# SILKY HAYAUCHI STOKZAGEN

**KEES VAN DER SPEK**  
TUINMACHINES \* STOLWIJK

**E. Breuk van de vergrendeling door verkeerd gebruik**

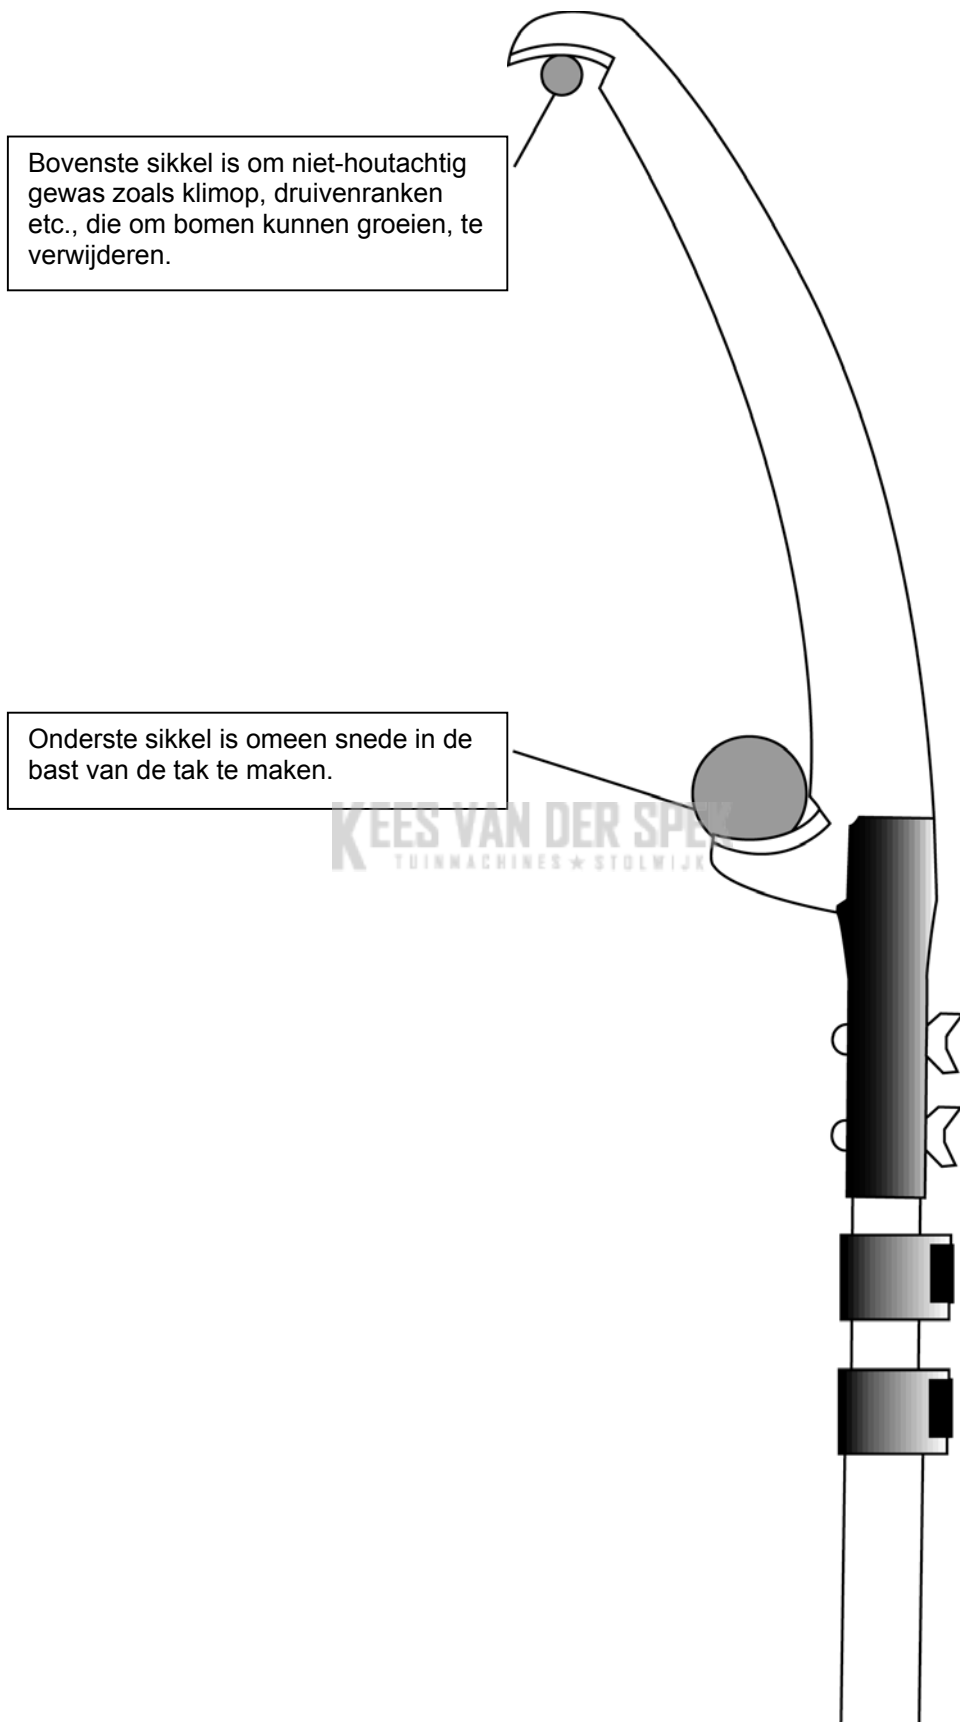
**En breuk ontstaat in de vergrendeling, wanneer de stokzaag als gebruikt wordt, of op of van wagens gesmeten wordt.**

Deze klachten in aanmerking genomen heeft Silky de vergrendeling gemodificeerd. Het kunststof lichaam van de vergrendeling is verstevigd. De afstand tussen de buitenrand en de handle is vergroot van 4 mm naar 10 mm. Deze verbetering betekent niet dat de vergrendeling nu verkeerde stoorkrachten (zoals op wagens smijten) verwerken kan.
